**VERSLAG VAN EEN GELIJKVORMIGHEIDSONDERZOEK VOOR INGEBRUIKNAME EN/OF CONTROLEBEZOEK
VAN EEN ELEKTRISCHE INSTALLATIE OP LAAGSPANNING EN ZEER LAGE SPANNING****Algemene gegevens**

Plaats van het onderzoek:	Bieststraat 3 , 3500 HASSELT				
Eigendom van:	/				
Opdrachtgever:	Gabriels Ronny,Sint Catharinastraat 53, 3580 BERINGEN				
Type lokalen:	Woning	DNB:	Infrac	Tarief:	Dubbeluurtarief
EAN-code installatie:	541 44	Nr. teller:	54 451 730	Index:	058398,7 / 093535,9 KWh
Installateur:	/				
BTW-nr.:	/	Of ID-kaartnr:	/	Uitgereikt te:	/ op /
Agent-bezoeker:	Wim Luyten				Datum onderzoek: 09/08/2017

Overeenkomstig de voorschriften van het Algemeen Reglement op de Elektrische Installaties (A.R.E.I.) - Interne procedure QPRO/ELE/001	
Type keuring:	Art. 276bis Verkoop van een wooneenheid
Bijkomende info:	/
Herkeuring op:	/
Bescherming tegen elektrische schokken bij onrechtstreekse aanraking: Art. 86 Huishoudelijke lokalen of plaatsen (net TT - voeding van de elektrische installatie via elektrische teller)

Extra inbreuken en/of bijkomende uitleg:

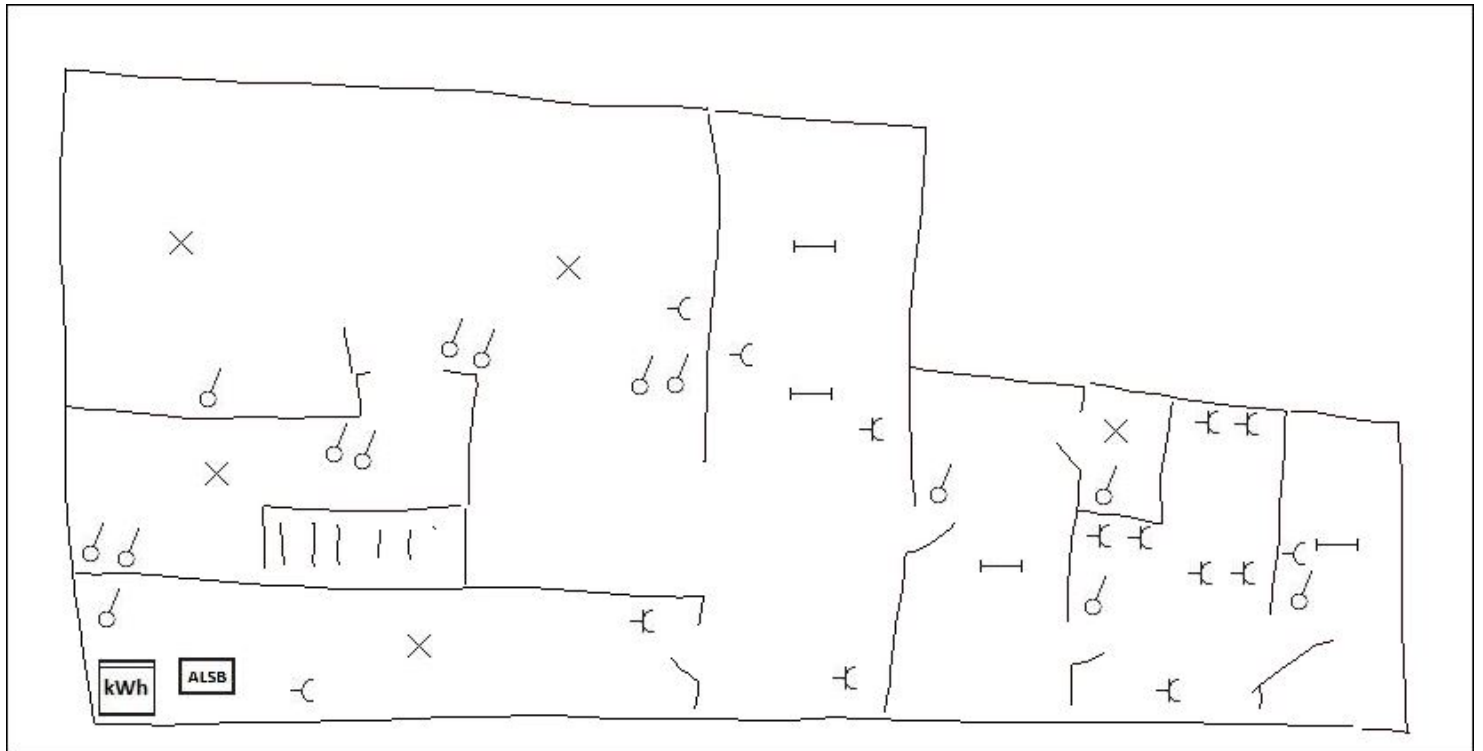
4.01 DE VERLIESSTROOMSCHAKELAAR MOET IN EEN VERDEELBORD
8.04 STOPCONTACT NAAST TELLER
7.22B GANG
7.04 STOPCONTACT GANG + STOPCONTACT EN SCHAKELAAR BIJ MAZOUTTANK
7.10A DIVERSE STOPCONTACTEN
7.20 STOPCONTACT OP HOUTEN PLAATJE GANG
7.17 KEUKEN + BERGING
2.04 + 3.12 O.A. STOPCONTACTEN BERGING
3.17 AARDING IN BERGING ACHTERAAN
